febi 40308

Keilrippenriemensatz mit Riemenspanner und Schraube

Figure 1

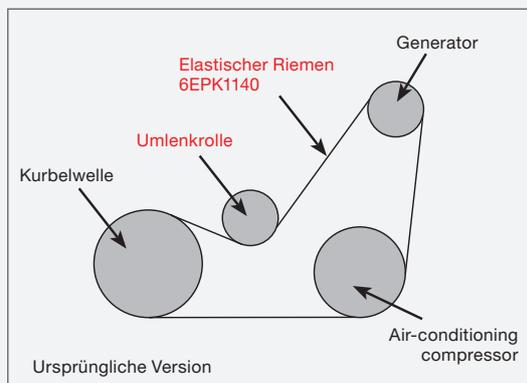
Die ursprüngliche Version des Nebetriebs wurde über einen elastischen Keilrippenriemen und eine Umlenkrolle angetrieben. Diese unterlagen der Abnutzung, was zu einer unzureichenden Spannung des Keilrippenriemens führte. (Abb. 1) Um die NVH-Eigenschaften (Geräusche, Vibrationen, Rauigkeit) zu verbessern, gestalteten die Fahrzeughersteller die Komponenten des Nebetriebs um.

Figure 2

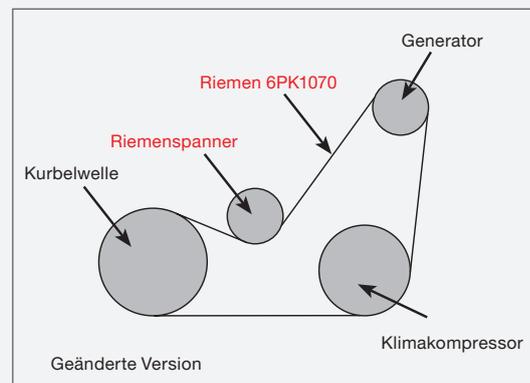
Der elastische Keilrippenriemen und die Umlenkrolle wurden durch einen gefederten Riemenspanner und einen handelsüblichen mehrrippigen Keilriemen ersetzt. (Abb. 2) febi Satz 40308 enthält alle Bauteile, die zur Umrüstung des Nebetriebs nach der neuesten OEM-Spezifikation benötigt werden. Für Fahrzeuge, die bereits umgebaut wurden, sind folgende Teile auch einzeln erhältlich: 37533 (Keilrippenriemen) und 102297 (Riemenspanner).
